大電流電源IC Layout注意事項

Reported
FAE Dept.

Date
Jan. 21st 2022

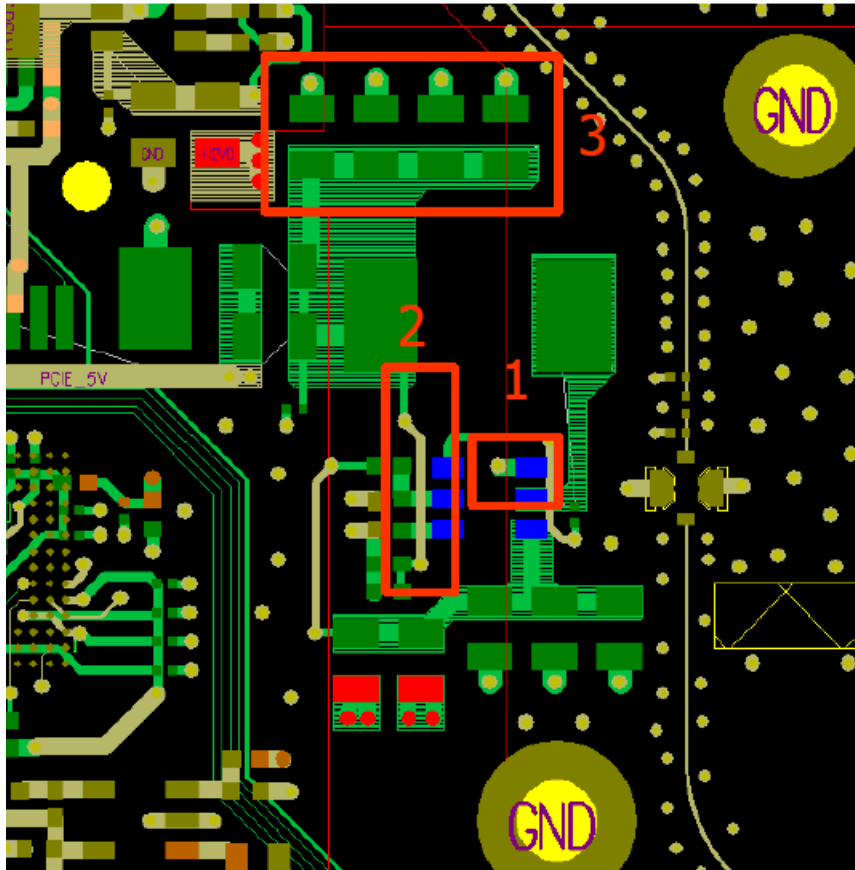
檢視Layout時發現了以下幾個問題：

1. IC連接到GND的Pin 1僅透過1個Via連接到背部的GND，正常需直接連接到大面積的GND層。
2. VFB迴授訊號穿層，且中間訊號交叉重疊。
3. 輸出電容沒有介於電感與負載端，等於電感出來直出到負載端。

1. IC的GND Pin 1直接連到大面積的GND層。
2. VFB迴授訊號不與其他線路交疊與穿板，直接由輸出拉回。
3. 輸出電容置放於電感L1與Vout之間。
